Annexe 5 : Questions complémentaires du CE remis à LTC avec le PV de synthèse, le 12 mai 2015,

ENQUÊTE PUBLIQUE RELATIVE A VOTRE DEMANDE D'AUTORISATION D'EXPLOITER, DANS LE CADRE DE LA REGLEMENTATION DES ICPE, UNE OBJETERIE ET UNE PLATEFORME DE STOCKAGE BOIS-ENERGIE A LANNION, AU LIEU-DIT « PARC PICHOURON »

Annexe 6 : Mémoire en réponse de LTC en date du 26 mai 2015 (page 1) :

Objet : Demande d'Autorisation d'Exploiter une Installation Classée pour la Protection de l'Environnement - Objèterie, Plateforme bois énergie à Lannion (Parc Pichouron)

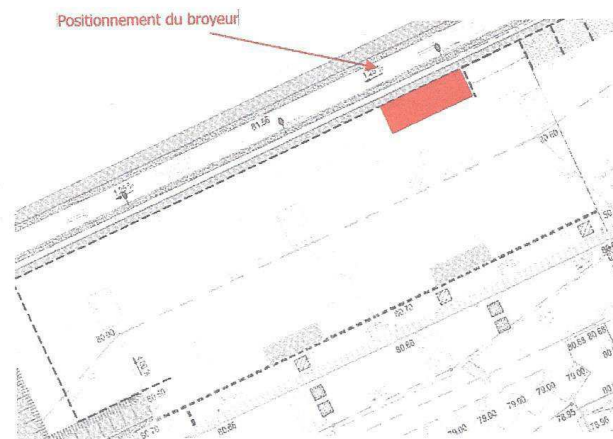
- sur le lieu d'implantation du broyeur en provenance du SMITRED, lors de ses interventions sur le site,
- sur les mesures de protection, en particulier couverture acoustique, liées à son utilisation. Leur présentation détaillée dans le dossier est, de fait, peu claire, compte tenu du manque de précision sur son implantation.

Le positionnement du broyeur à déchets verts, lors de ses phases de fonctionnement, est prévu dans l'angle formé par le voile périphérique nord de la plateforme déchets verts et le voile périphérique ouest du casier de collecte des souches (Cf. plan ci-dessous). Les zones de travail des véhicules d'approvisionnement du broyeur seront délimitées des zones de circulation des véhicules des usagers par des cônes de sécurité.

Lannion-Trégor Communauté s'engage à respecter la réglementation en vigueur sur tous les aspects du dossier et en particulier sur le plan des émissions sonores. Le dossier de demande d'autorisation d'exploiter présente une mesure compensatoire permettant d'atteindre les niveaux d'émergence imposés en zone à émergence réglementée. Il s'agissait de la mise en œuvre d'une couverture acoustique au-dessus de l'aire de broyage.

Toutefois, considérant les limites de toute modélisation sonore et les difficultés technico-économiques liées à la mise en œuvre de cette couverture acoustique, Lannion-Trégor Communauté souhaite mettre en place une démarche itérative de recherche de mesures compensatoires.

Ainsi, Lannion-Trégor Communauté s'engage à faire réaliser, dès l'ouverture du site, une campagne de mesure des émissions sonores en limite du site et dans les zones à émergence réglementée. En cas de dépassement effectivement constaté, Lannion-Trégor Communauté mettra alors en œuvre toutes les mesures compensatoires nécessaires au respect des valeurs seuils fixées par l'arrêté du 23 janvier 1997.
